Por este medio les remito las respuestas a su nota **DIEORA-DEIA-AP-833-06-10-2008**, en la cual solicitan algunas aclaraciones referentes al ESTUDIO DE IMPACTO AMBIENTAL, CATEGORIA III, el cual fue realizado para la **URBANIZACION GREEN VALLEY PANAMA CITY**.

DIEORA- DEIA-AP-833-06-10-2008

Con relación al Estudio de Impacto Ambiental Categoría III titulado "**PROYECTO URBANISTICO GREEN VALLEY PANAMA CITY**", a desarrollarse en el corregimiento Pedregal, distrito y provincia de Panamá, le solicitamos nos aclare la siguiente información:

RESPUESTA A LA NOTA DIEORA-DEIA-AP-833-06-10-2008

ACUEDUCTO

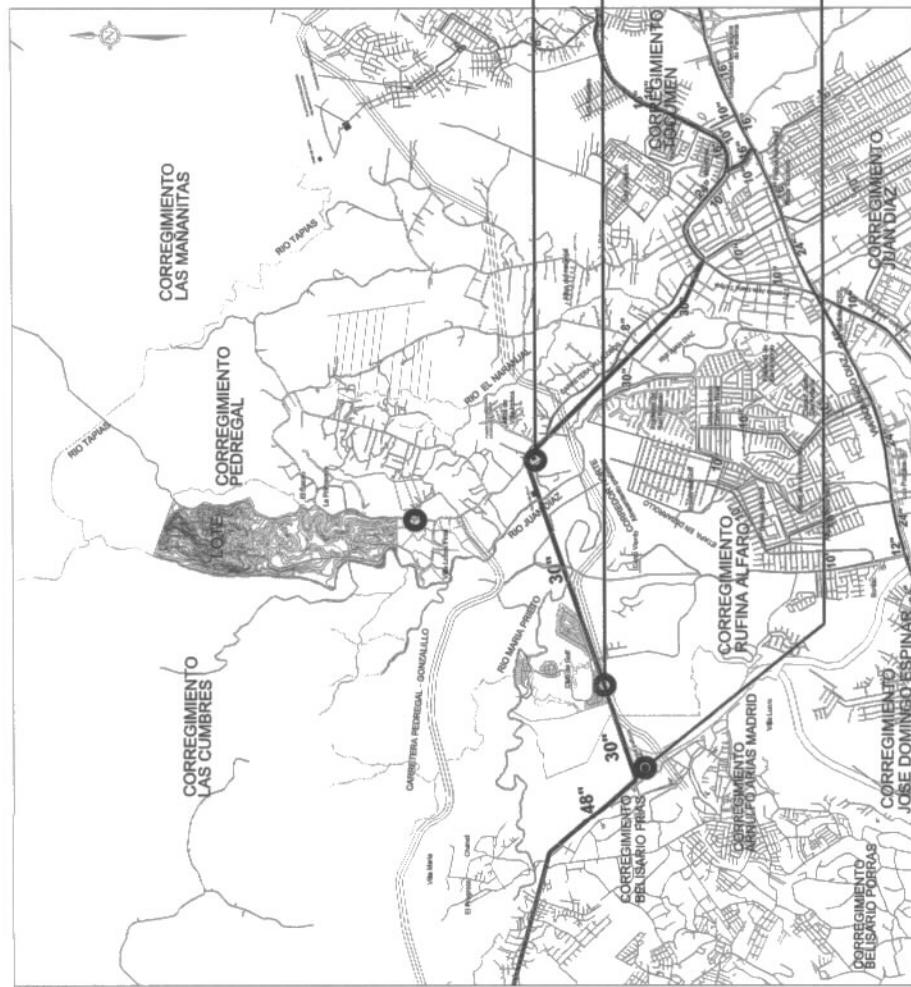
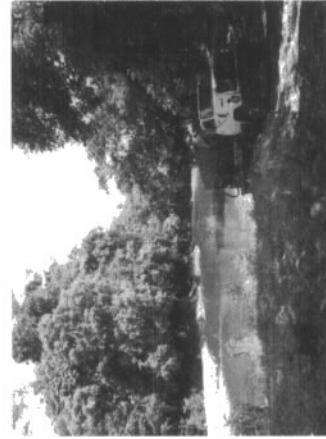
3. Presentar la descripción del sistema de tratamiento de las aguas residuales.
4. Presentar certificación del IDAAN que indique la existencia o no de infraestructuras de los sistemas de acueductos y alcantarillados sanitarios dentro del área de ejecución del proyecto; así como, su viabilidad de interconexión a dichos sistemas

Punto 4: Se incluyen en el anexo, las páginas 36 a la 40 del Plan Maestro Green Valley Panamá City aprobado, en donde se detallan como será el abastecimiento de agua potable y la interconexión del sistema de alcantarillado. La etapa de diseños técnicos se realizará en coordinación directa y aprobación con el IDAAN.

Según fuentes consultadas en el IDAAN, para la realización de estudios técnicos específicos del proyecto por parte del promotor, es importante resaltar que las conexiones inmediatas al proyecto no son suficientes para dar cobertura al mismo y por tanto deberá tenerse como base, la conexión directa a la Línea de Oriente en el punto más cercano posible.
